INFORME DE LA ACADEMIA MALAGUEÑA DE CIENCIAS SOBRE EL PROYECTO DE INFRAESTRUCTURA Y URBANIZACIÓN DE LAS LÍNEAS 1 Y 2 DEL METRO DE MÁLAGA. TRAMO GUADALMEDINA-MALAGUETA

El Proyecto de Infraestructura y urbanización fue redactado en marzo de 2010 por el Ente Ferrocarriles de la Junta de Andalucía y presentado a los Académicos de la **ACADEMIA MALAGUEÑA DE CIENCIAS** en Sesión Científica celebrada el 22 de junio de 2011, presidida por los Excmos. Srs. D. Alfredo Asensi Marfil y D. José Ángel Carrera Morales.

CONSIDERACIONES EN MATERIA DE GEOLOGÍA, GEOTECNIA, HIDROGEOLOGÍA Y PROTECCIÓN DEL ARBOLADO

Falso túnel de dos vías en Paseo del Parque (rebaje de losa para paso de agua)
Almenados entre PK 0+689.000 al 1+231.000

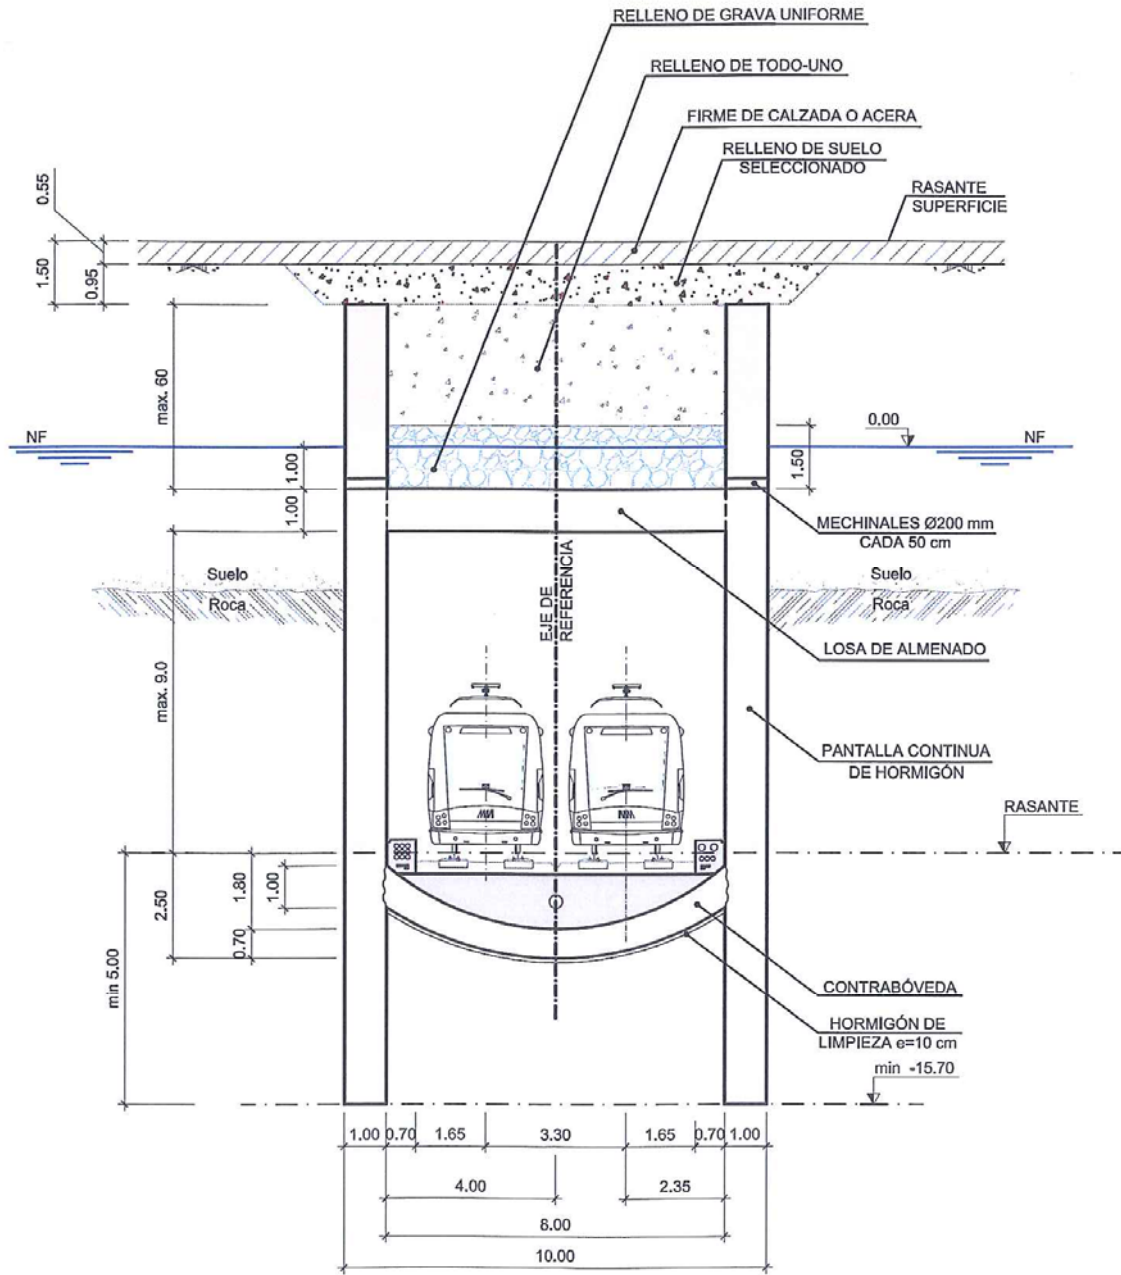
b) En relación con los almenados de la pantalla norte del Parque de Málaga. Debería estudiarse el aumento de longitud en el primer tramo, donde los aportes de caudales subterráneos son mayores, tal como se refleja en el modelo hidrológico que figura en el proyecto.
